（仮称）中央区南1条西7丁目プロジェクト新築工事（設計段階）

3. 景観アドバイス部会における意見交換

(1) 景観アドバイス部会の概要

図3 北側オープンスペース

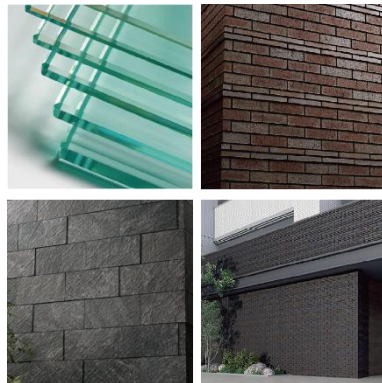
【小澤委員】 北側のオープンスペース（図3）に面している1階から3階までの基壇部のデザインについて確認したい。資料に記載されているレンガ調タイルや軟石調タイルの仕上げイメージは具体的にどの部分に使用されているのか。

【小澤委員】 レンガ調タイルや軟石調のタイルで基壇部をつくるという考えと理解した。オープンスペースに面する重要なファサードであるが、1階、2階、3階と異なる要素で構成されており、1階はレンガ調タイルや軟石調のタイルを使用しており、店舗の賑わいが表出し、軒天井のライラックをモチーフとした照明が目に入り、2階はピットで柱型だけがレンガ調タイルとなっており、3階は普通の住居だが柱型も吹付タイルとなっている。1階から3階全てを基壇部として考えデザインを徹底するのであればよいが、デザインがフェードアウトしていく印象を受ける。もし、低層部に歴史的建造物をヒントとしたレンガ調や軟石調のデザインを用いるのであれば、徹底していただき、中途半端に住居部分にまで取り入れない方が良いのではないか。札幌の歴史的建造物を参照しデザインに取り入れるのであればしっかりと表現すべきであり、形骸的に部分的に取り入れるという手法はあまり良い手法ではないと思うが、考えを伺いたい。

【小澤委員】 オープンスペースに面してモダンなイメージで落ち着いた雰囲気のためにそれらの材料を使用したいという説明であれば理解できる。ただ、1階、2階、3階のチグハグ感については、3階までを基壇部とするのか、2階までとするのか検討の余地があるのではないかとと思う。基壇部をどのように構成するのか等工夫いただきたい。

【事 業 者】 1階は、柱にレンガ調タイルを貼り、外壁には軟石調タイルを貼っている。2階のピット部分は、コンクリートの梁とALC板は塗装で柱型にはレンガ調のタイルを貼っている（図4）。3階はレンガ調に似た吹付タイルとしている。3階の居住部分は分譲マンションということで上階と基本的な仕様を揃えつつ、色彩については下階と揃えている。照明は3階バルコニー下（2階軒裏）のコンクリートをアップパー照明で照らしている。

【事 業 者】 歴史的建造物の仕上げ材はひとつの起草ではあるものの、あくまで方向性はモダンなイメージを考えている。歴史的な方向に寄るのではなく、洗練された都会的な仕上げ材で構成したいと考えている。

図5 配置図

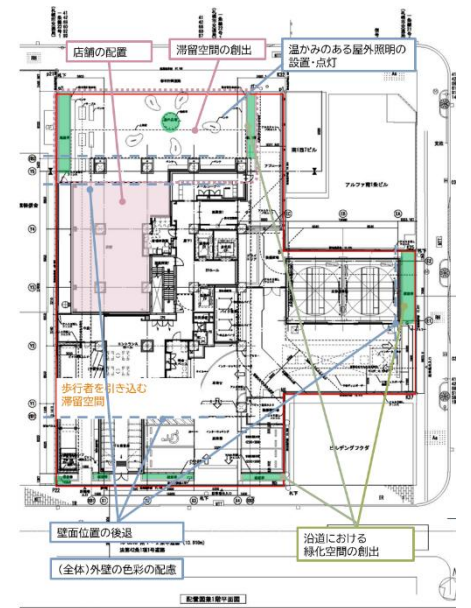
【窪田委員】 オープンスペースの両サイドの植樹スペースについて、特に共同住宅のアプローチ側の植樹マスの幅が狭く感じるがどの程度確保されているのか。

【窪田委員】 余力があれば植樹マスの幅はもう少し広げた方が良くと感じる。ライラックは放っておくと2～3mほどの大きさになるが、上手く剪定を行うと目線の高さで花を楽しむことも可能であるため、造園屋さんとも相談をしながら、当初の良いイメージを長持ちさせることができるよう維持管理についてマンションの管理の方とも共有し、配慮いただきたい。

【事 業 者】 敷地西側は1m30cm程度、東側は1m程度で、造園業者とも少し狭いのではという話はしているが、植栽を千鳥に配置する等工夫をしながら検討を進めている。

図6 公開空地配置図

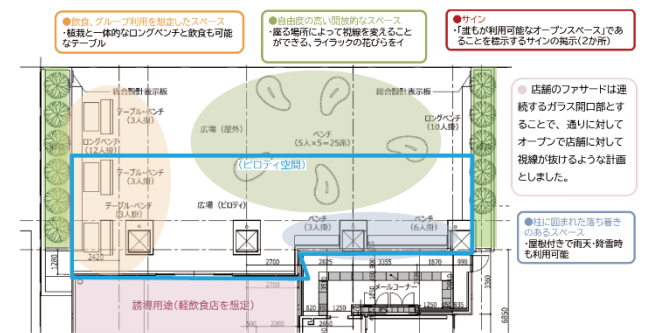
【千葉委員】 公開空地は建物の中で重要なポイントだと思う。公開空地に北海道・札幌らしさという色々な要素を組み込んでいただいているが、ストリートファニチャーはとても重要なアイテムであり、真ん中にライラックというキーワードはあるが、両サイドはベンチとなっており、素材は統一されているのかもしれないが、逆に要素が多すぎて、一つのテーマにまとまっているとはいえず、アイテムが多すぎるように感じる。ひとつの世界観で、植栽・ストリートファニチャー・サイン等を統一したイメージで考えていただきたい。また、サインについて、ここが公開空地でありご自由にお使いくださいという非常に大事なメッセージがベンチの側面にあるだけとなっている。サインについても、上品でかつ目立たないけれども品のある出し方となるよう、オープンスペースの表現に合うような出し方として統一したイメージで考えていただきたい。

【田川委員】 公開空地は市民に供する部分として非常に重要だと考えている（図6）。市電沿いということでコンセプトの中でも重視されながらデザインされていると感じるが、もう少し検討出来ないかと思う。例えば、止まり木的な立って佇めるような場所もあるとか、肩肘をついてコーヒーを傾けられるなど、通行しながら立ち寄るのと、腰をしっかりと下ろすのでは想定も異なるのではないか。例えばニューヨークのハイラインなどではデッキ状のものをベンチに見立ててラフに腰掛けさせるといった設えもある。市電沿いらしい少し砕けた感じでホッとするような空間づくりなど、佇み方に検討の余地がまだあるのではないかとと思う。色々な要素を持ち込みすぎると全体的な世界観が作りづらくなるとことはあると思うが、検討いただきたい。

【千葉委員】 ストリートファニチャーについて、図面上では道路境界ギリギリの位置で計画されており、圧迫感のある空間になってしまうと感じる。少し奥まった方が人も集まりやすいのではないか。バランスを考えて配置の計画をしていただきたい。

【事 業 者】 テナントの決定はまだ先ではあるが、サインの設置範囲等について公開空地は店舗専用部分ではないことをお伝えしながら、サインについてもルール化を行い、全体の調和がとれ、乱すことがないような形で進めていきたい。

【事 業 者】 検討していきたい。

【事 業 者】 道路に近接しすぎているため、位置を調整するよう検討する。
